Паспорт доступности объекта социальной инфраструктуры № 1-07/2018: Федеральное государственное бюджетное образовательное учреждение высшего образования «Российский государственный университет правосудия».

ПАСПОРТ ДОСТУПНОСТИ № 1-07/2018.
для инвалидов общественного здания ФГБОУВО «РГУП».

Заключение по результатам обследования на предмет доступности объекта социальной инфраструктуры для инвалидов и других маломобильных групп населения

Входные группы.

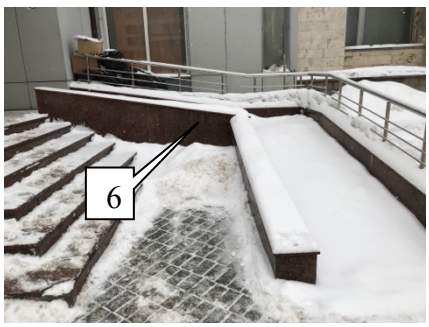
4. Согласно 6.1.1. В общественном, учебном, торговом или производственном здании (сооружении), в зданиях жд (аэро) вокзалов, должен быть минимум один вход, доступный для МГН, с поверхности земли и из каждого доступного для МГН подземного или надземного уровня, соединенного с этим зданием. **В здание для пассажиров с ограниченными возможностями и МГН, предусмотрена 1 входная группа. Доступ в здание возможен только при сопровождении. Самостоятельный доступ не возможен.** 5. Отсутствует информационное тактильное предупреждающее мощение, установленных в соответствии п.5.1.10. Тактильно-контрастные указатели, выполняющие функцию предупреждения на покрытии пешеходных путей, следует размещать на расстоянии 0,8 - 0,9 м до препятствия, доступного входа, начала опасного участка, перед внешней лестницей и т.п. Глубина предупреждающего указателя должна быть в пределах 0,5 - 0,6 м и входить в общее нормируемое расстояние до препятствия. Указатель должен заканчиваться до препятствия на расстоянии 0,3 м. Указатели должны иметь высоту рифов 5 мм. **Соответствуют требованием доступности.** 6. Существующий пандус не удовлетворяет требованиям доступности. - Отсутствует второй опорный поручень. - Существующий поручень является не доступным для использования в связи с особенностью варианта установки, поручень служит ограждением. П. 5.1.15 Длина горизонтальной площадки прямого пандуса должна быть не менее 1,5 м. В верхнем и нижнем окончаниях пандуса следует предусматривать свободные зоны размерами не менее 1,5×1,5 м. Аналогичные площадки (не менее 1,5×1,5 м) должны быть предусмотрены при каждом изменении направления пандуса. Пандусы должны иметь двухстороннее ограждение с поручнями на высоте 0,9 и 0,7 м с учетом технических требований к опорным стационарным устройствам. Расстояние между поручнями пандуса одностороннего движения должно быть в пределах 0,9 - 1,0 м. По продольным краям марша пандуса следует устанавливать бортики высотой не менее 0,05 м. Верхний и нижний поручни пандуса должны находиться в одной вертикальной плоскости. Размеры длины и высоты поручней всех лестниц и пандусов допускается изменять по месту в пределах ±0,03 м

7. На дверных полотнах, входной групп обеспечивающее доступ для людей с ограниченными возможностями необходимо предусмотреть 2 информационные таблички «Тактильные пиктограммы» (СП02; СП09 – 200х200 мм), указывающие степень доступности и направление открывания двери. Установленные на высоте от 1,2 м до 1,6 м.
8. Информационно тактильную вывеску 300х400 мм, с наименованием учреждения, режимом работы и адресом, дублируемую шрифтом Брайля.
9. Существующая лестница не удовлетворяет требованиям доступности.
   - отсутствует опорные поручни с безопасным завершением.
   - Отсутствует контрастность краевых частей первой и последней ступени существующей лестницы.

10. В холле каждого доступной входной группе (узла) согласно проекту (ТВ –20150514/75100) предусмотрена установка тактильной мнемосхемы. П. 8.1.6 При входах в здания массового посещения для инвалидов по зрению должна быть установлена информационная тактильная или тактильно-звуковая мнемосхема, отображающая информацию о помещениях в здании, не мешающая основному потоку посетителей. Она должна размещаться с правой стороны по ходу движения на удалении от 2 до 4 м от входа. На основных путях движения в соответствии с заданием на проектирование обустраиваются направляющие тактильно-контрастные указатели, шириной от 0,15 до 0,30 м с высотой рифов 4,0 мм.

Лифт и другие механические и гидравлические подъемники.

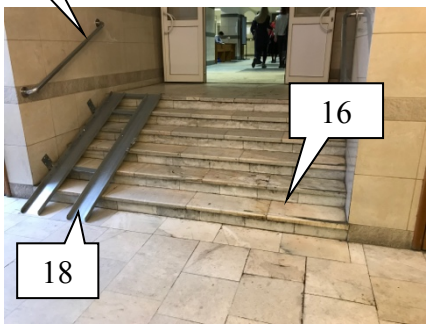
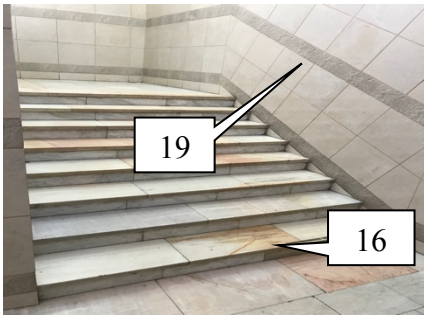
14. Существующие лифты, установленные в здании, являются частично доступными для самостоятельного и безопасного доступа людям с ограниченными возможностями в том числе для людей на кресла-колясках. Установленные лифты соответствуют п. 6.2.13 Здания следует оборудовать пассажирскими лифтами, доступными для инвалидов и МГН, и/или подъемными платформами в целях обеспечения их доступа на этажи выше или ниже этажа основного входа в здание (первого этажа).

15. Габариты существующих лифтов удовлетворяют требованием доступности, также в кабине лифта предусмотрена обратная связь с диспетчером. Кнопки панели управления тактильные и имеют световую индикацию. П. 6.2.14 Следует применять пассажирские лифты с размерами кабины, обеспечивающими размещение инвалида на кресле-коляске с сопровождающим лицом, но не менее 1100х1400 мм (ширина х глубина).
